Modulo per la presentazione delle osservazioni per i piani/programmi/progetti sottoposti a procedimenti di valutazione ambientale di competenza statale

ID: Codice procedura (ID_VIP/ID_MATTM): 12691

“Progetto di un impianto eolico denominato “Pitigliano” ubicato nei comuni di Pitigliano (GR) e Sorano (GR) costituito da 20 (venti) aerogeneratori di potenza nominale 7,0 MW per un totale di 140,0 MW con relative opere connesse ed infrastrutture indispensabili”

Immagine 1. Vincoli ex art. 136 del CBC dal PIT della Regione Toscana e zona approssimativa dove è progettato l'impianto industriale.

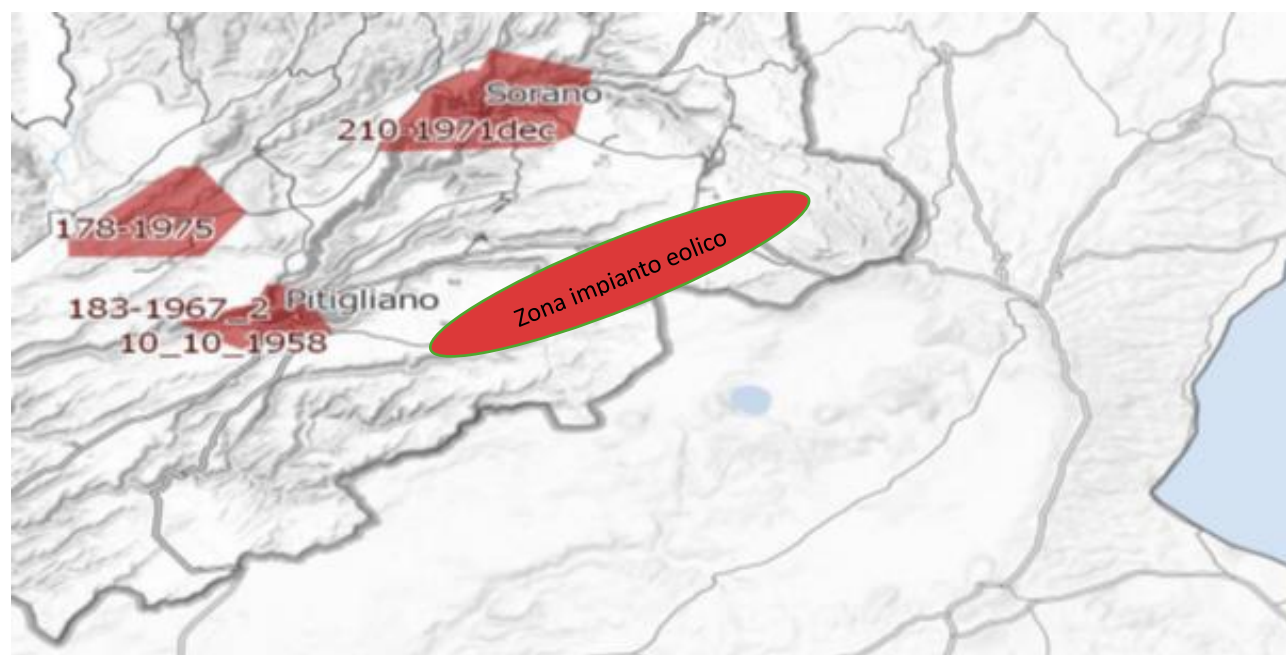
Al contrario si evidenzia che l'impianto eolico industriale citato non solo ricadrebbe con tutti e 20 gli aerogeneratori all'interno delle fasce di rispetto di 3 km di due vincoli paesaggistici di notevole interesse pubblico esistenti nella Regione Lazio e con una parte di essi nel vincolo paesaggistico del Centro abitato di Sorano (GR) quindi in aree non idonee all'installazione di impianti di energia rinnovabile. Addirittura, alcuni aerogeneratori sarebbero ubicati a poche centinaia di metri dai perimetri dei due vincoli paesaggistici laziali ex art 136 del CBC.

Inoltre, come sostiene la Proponente parte dell'impianto si verrebbe a trovare a 3,5 km dal centro abitato di Sorano. Infatti, tre degli aerogeneratori WTG 08, 09, 10 sono addirittura all'interno delle fasce di rispetto dei 3 km del suo vincolo paesaggistico di notevole interesse pubblico ex art 136 del CBC. Si evidenzia che così si crea

un'ulteriore incompatibilità con la tutela del Paesaggio.

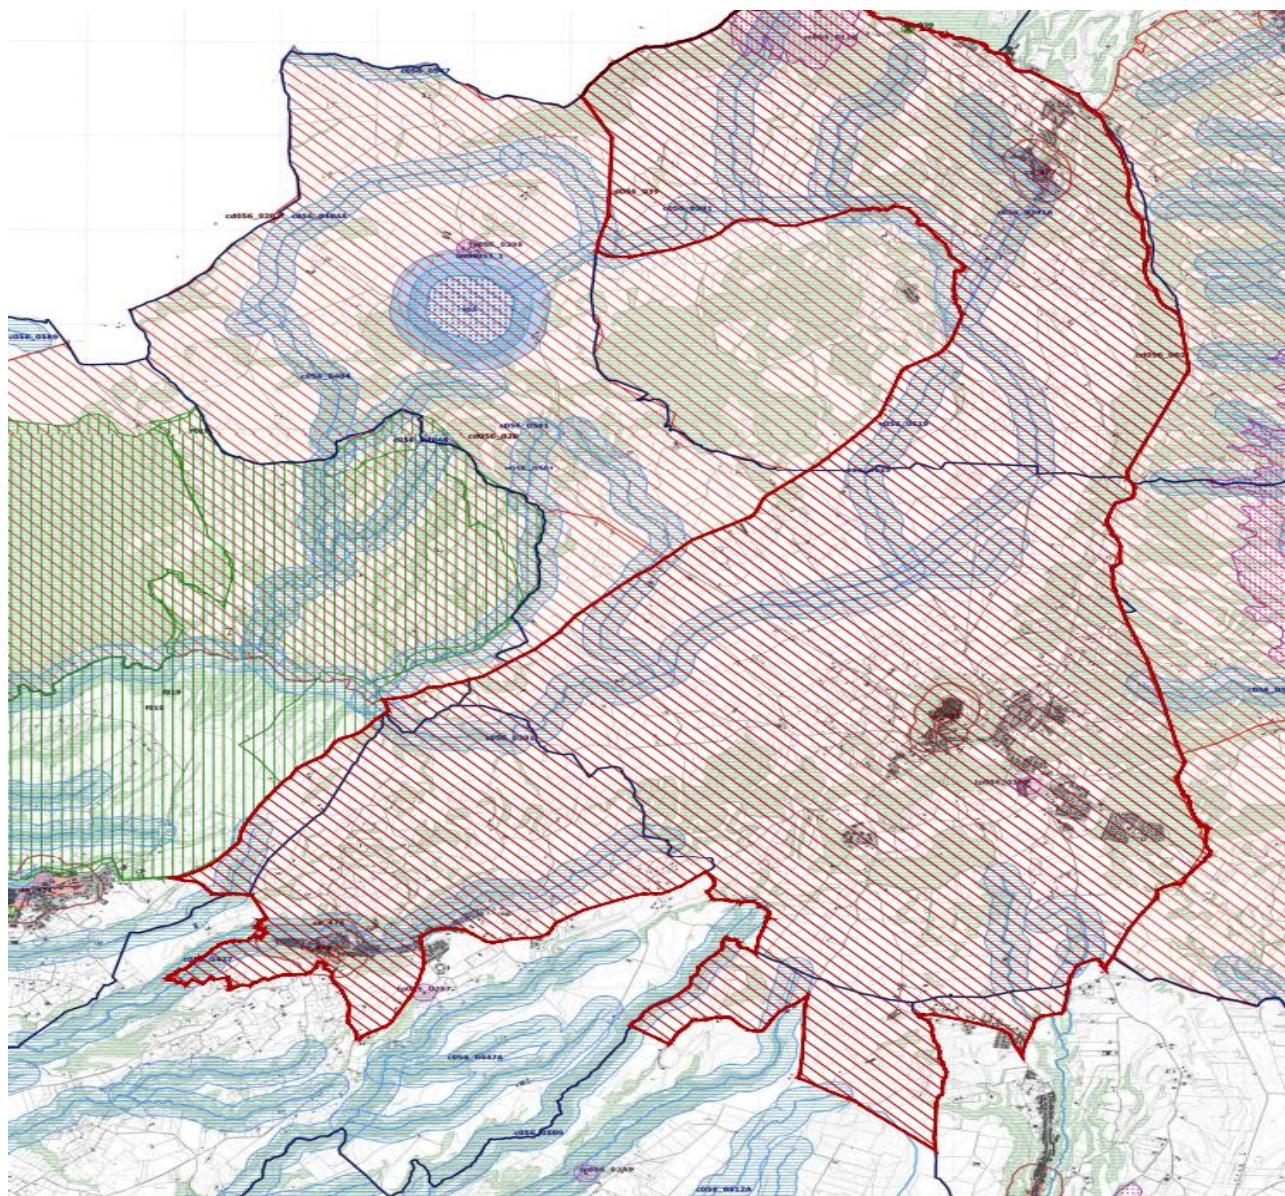
Come è illustrato nell'immagine si ribadisce che l'impianto industriale "Pitigliano" ricade completamente all'interno delle fasce di rispetto dei due vincoli di notevole

interesse pubblico e lambisce quelle di un terzo vincolo e quindi come affermato dal Consiglio di Stato nelle sentenze citate, l'impianto è insediato in area non idonea ai sensi dell'art. 20 comma 8 lettera c quater del D.Lgs. n. 199/2021 e ss.mm.ii al contrario di quanto sostiene la proponente.

Immagine 3. Cumulo di una parte di impianti eolici, fotovoltaici e geotermici industriali in progettazione ed esistenti intorno all’eolico industriale “Pitigliano”.

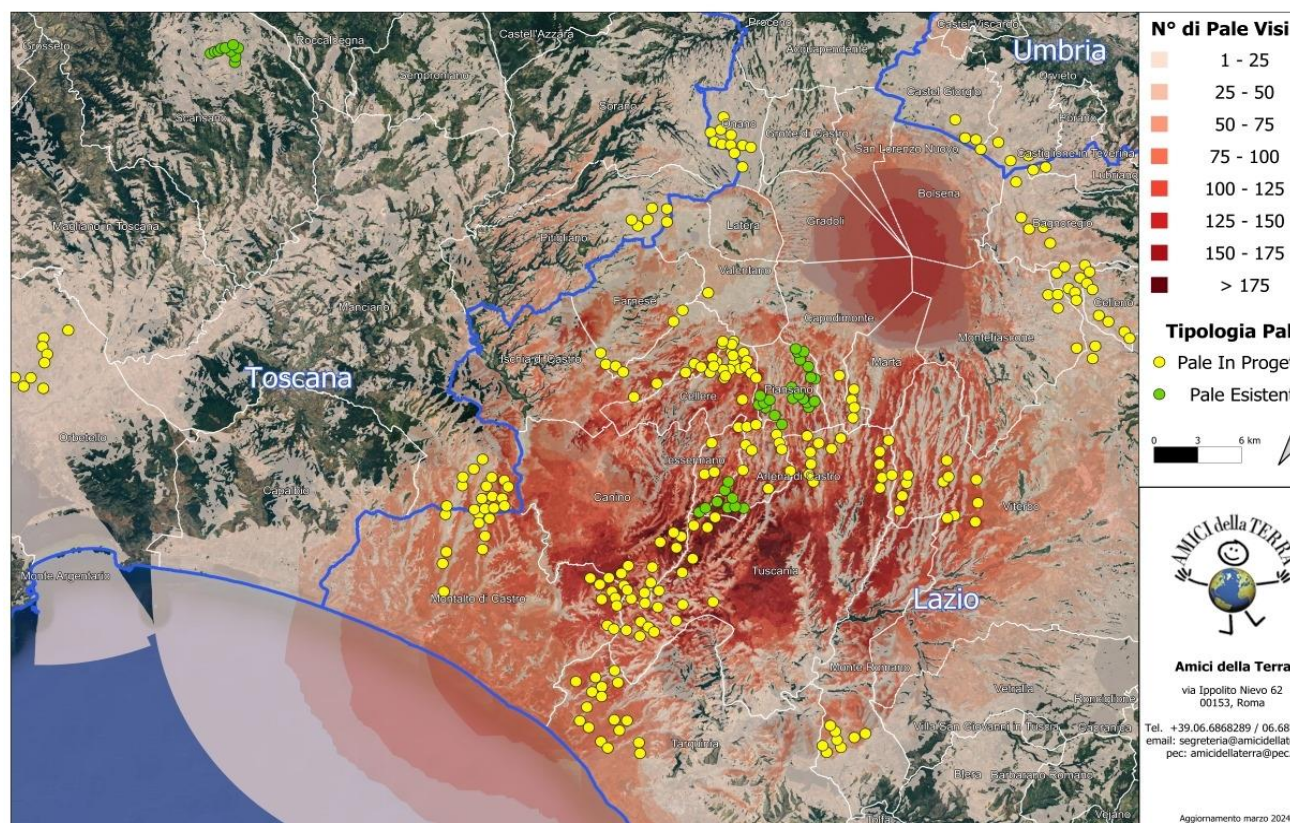
Beni Culturali “*Ambito paesaggistico, geologico e geomorfologico dell’orlo della caldera di Latera ...*” Non vengono nemmeno citati gli impianti eolici in progetto al MASE, il “Rempillo” (6 aerogeneratori) e un altro in verifica amministrativa di 14 aerogeneratori e 72, 6 MW. Ad oggi nei territori di Pitigliano, Sorano e in quello limitrofo potenzialmente potrebbero essere insediati 40 aerogeneratori alti 200 metri e larghi 170. Ma la proponente non cita neanche altri impianti che creerebbero il cumulo e quindi maggiore impatto. Infatti, sul territorio della “Città del Tufo” (Sorano e Pitigliano) impatterebbero anche l’impianto eolico “Montarzo” di Onano con 13 aerogeneratori con le dimensioni ricordate, l’altro eolico industriale nel territorio di Valentano con sette aerogeneratori (stesse dimensioni), gli impianti di Farnese con un minieolico di 3 Torri alte 60 metri già installate in località Poggio del Crognolo e l’impianto eolico industriale “Vallerosa” (7 aerogeneratori alti 200 metri e larghi 158 metri) in procedura VIA presso la Regione Lazio. Inoltre, altri impianti del minieolico già presenti a Valentano, Cellere e Piansano e due progetti eolici industriali con le stesse dimensioni (200 m x 170 m) nel Comune di Ischia di Castro. La valutazione del cumulo non prende neanche in considerazione gli impianti industriali di fotovoltaico e agrivoltaico in progetto a Farnese, Valentano, Ischia di Castro, Cellere. L’impianto geotermico in procedura Via al MASE, progettato nella Caldera di Latera. Quindi è stata effettuata una valutazione del potenziale impatto cumulativo non veritiera a dispetto di quanto affermato dalla proponente che sostiene di aver preso in considerazione uno spazio di 10 km intorno al suo impianto per gli impatti che si creerebbero.

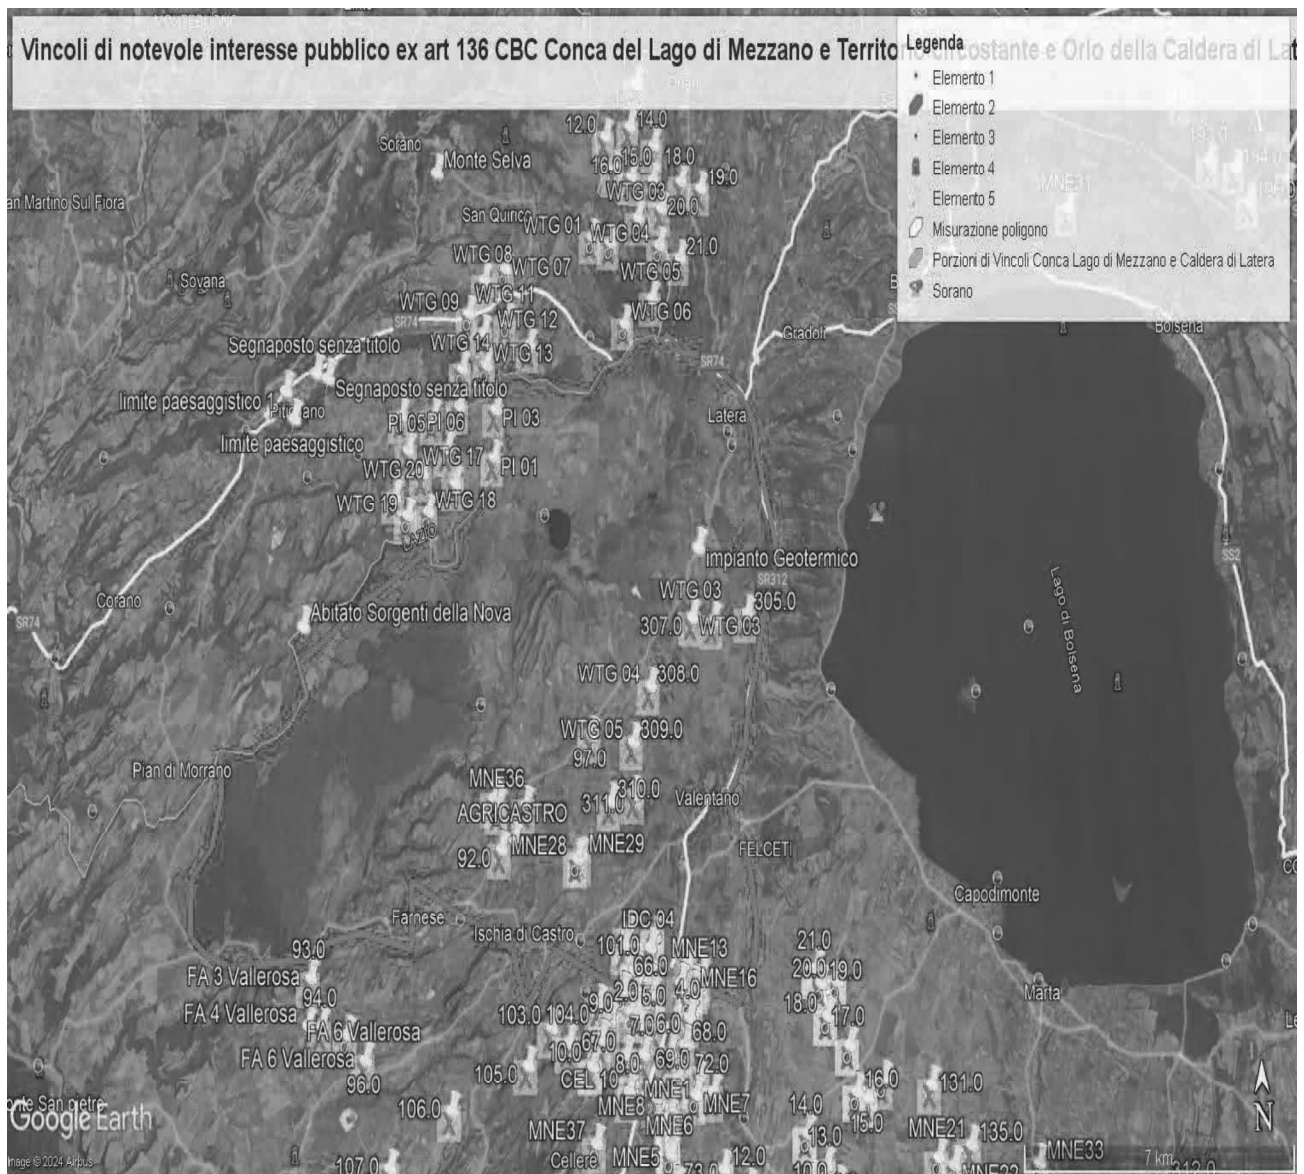
ma nelle sue immediate vicinanze (a soli 100 metri i primi due aerogeneratori) oltre ad impattare sul territorio e sulle economie di cinque Comuni del Lazio (Farnese, Onano, Latera, Valentano, Grotte di Castro e Gradoli) si trova nelle fasce di rispetto dei Beni di notevole interesse pubblico come si è evidenziate nelle Osservazioni precedenti e crea degli impatti negativi anche sui beni naturalistici come verrà dettagliato nell'Osservazione relativa alla Vinca. Inoltre, andrebbe a sommarsi al già enorme cumulo di impianti eolici e fotovoltaici e geotermici che creano una elevata criticità ambientale nella provincia di Viterbo e interferiscono anche con il territorio toscano come si può vedere dalle varie immagini dell'Allegato n. 1.

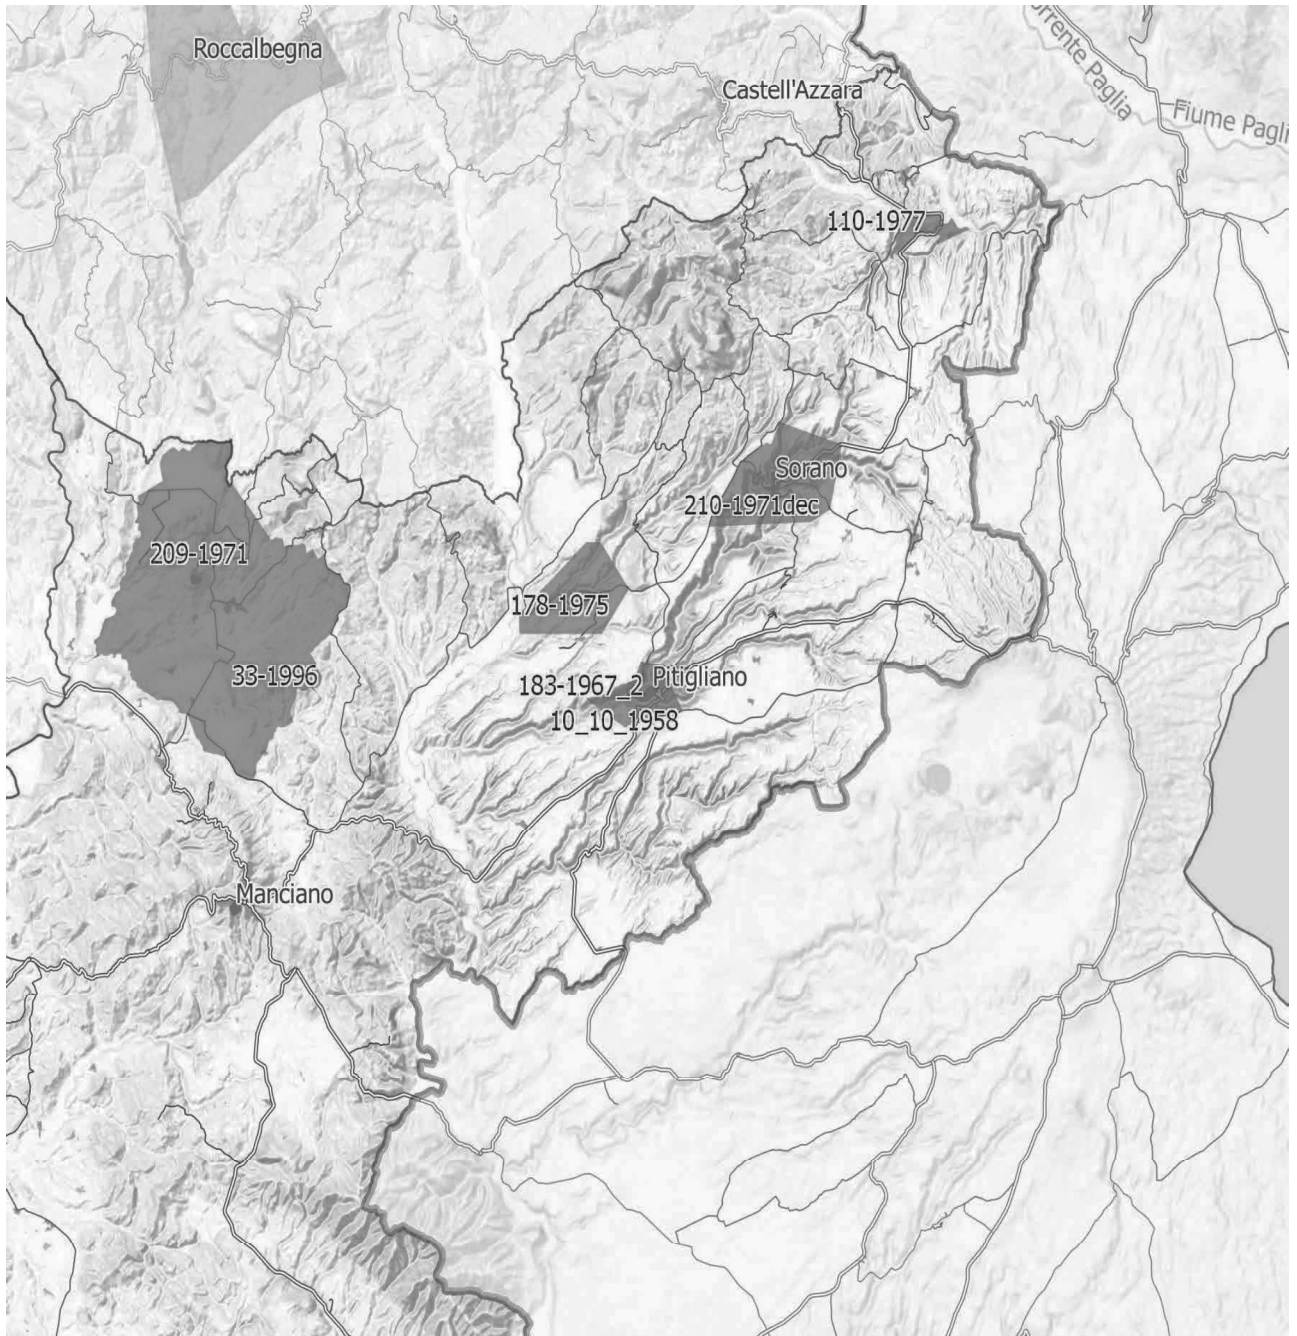
IMMAGINE n. 4 Si evidenzia che i tre aerogeneratori WTG 07, WTG 08 e WTG 09 impattano con il vincolo paesaggistico di notevole interesse pubblico del Centro Storico di Sorano. Il WTG 07 si troverebbe a 2828 m, WTG 08 2504 e WTG 09 2990. Il cavidotto dell'impianto invece impatta in buona parte del Vincolo paesaggistico ex art. 136 del CBC del Centro Storico di Pitigliano.

IMMAGINE n 5. Mappa eolici elaborata dall'Associazione Amici della Terra. La mappa evidenzia il cumulo degli impianti tra Lazio e Toscana.

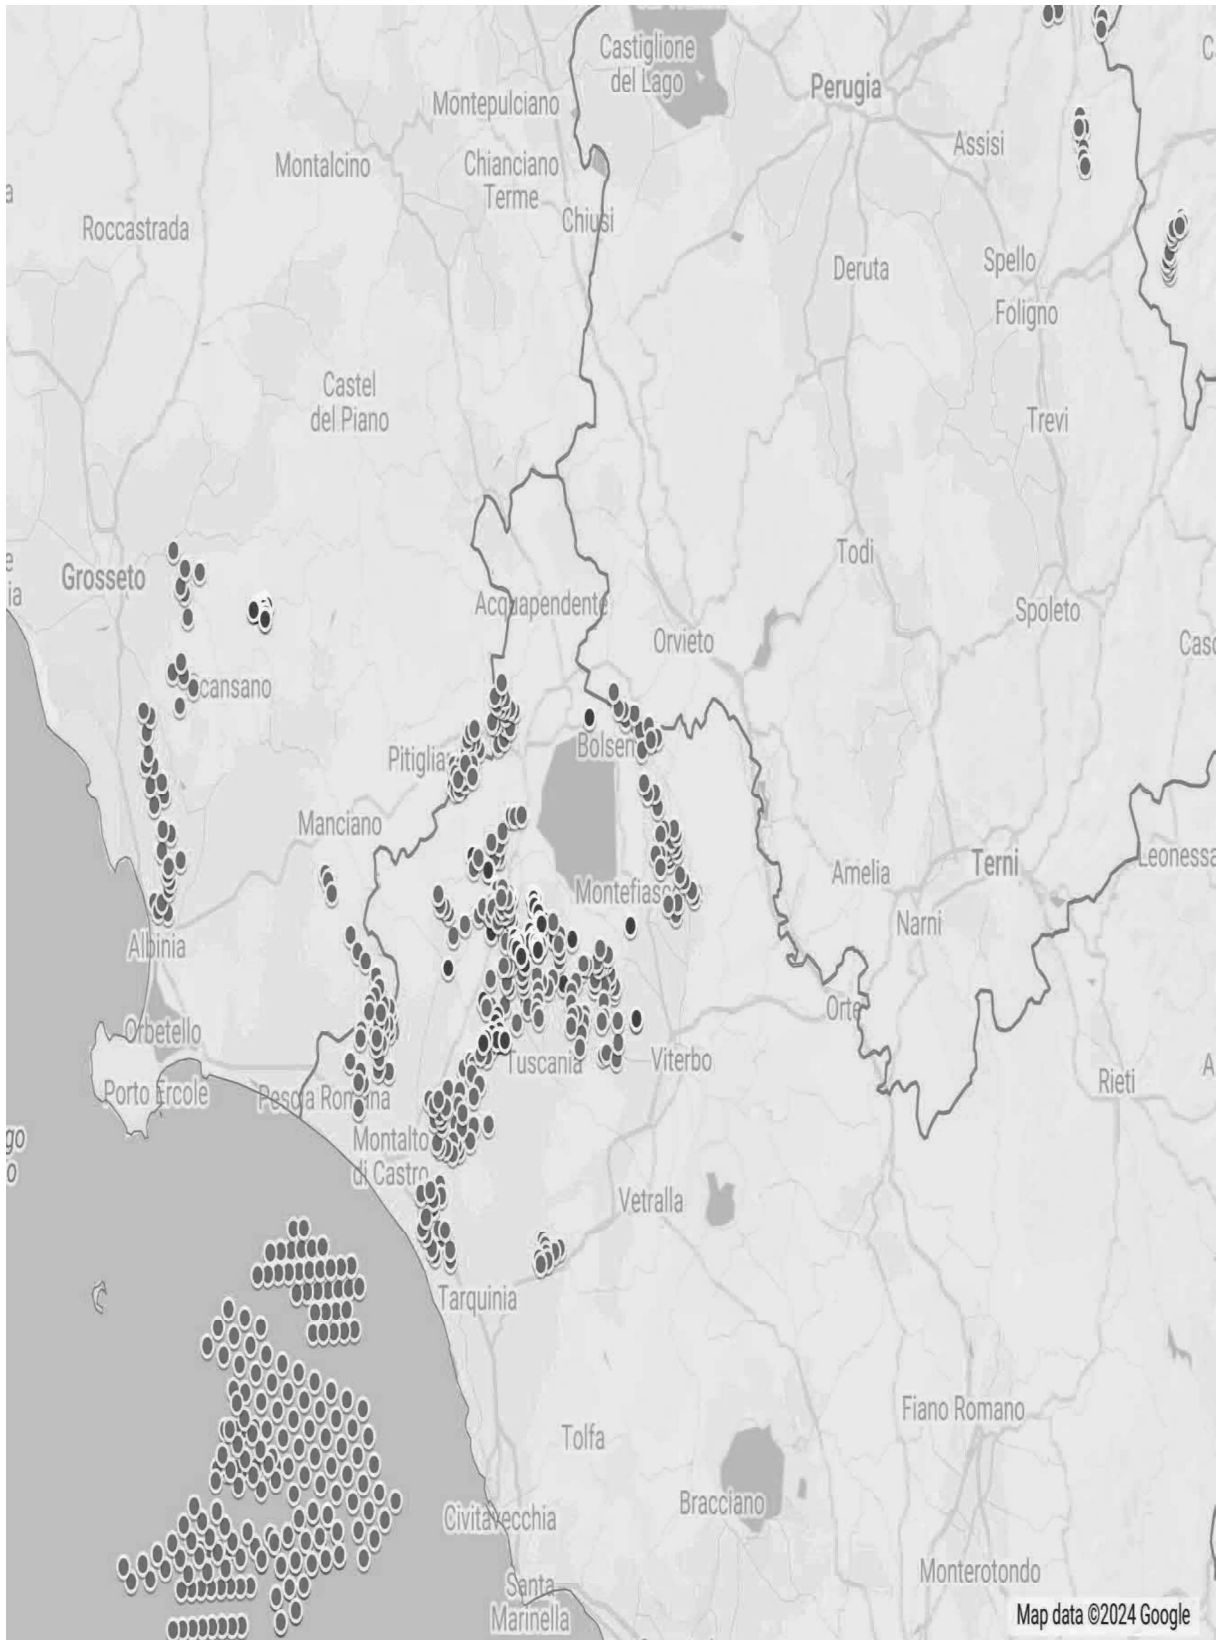
Riguardo al cumulo degli impianti FER, le mappe prodotte dalla proponente riguardano, come già evidenziato, soltanto una parte molto piccola degli impianti FER dell'area intermedia e vasta e in particolare di quelli eolici che contribuiscono a creare un notevole cumulo e la saturazione del territorio tosco laziale. Riguardo al cumulo dei soli impianti eolici si riporta la mappa dell'intervisibilità degli impianti eolici elaborata dall'Associazione nazionale “Amici della Terra”.

Se agli impianti eolici rappresentati qui sopra che non comprendono sia l'impianto eolico Pitigliano e le altre 14 pale del progetto eolico in verifica amministrativa sempre nel territorio di Pitigliano si aggiungono i migliaia di ettari (7000 fin'ora) di territorio occupato dagli impianti fotovoltaici e agrivoltaici e dalle altre tipologie appare chiaro il numero spropositato degli impianti FER nella bassa toscana e nella Tuscia.
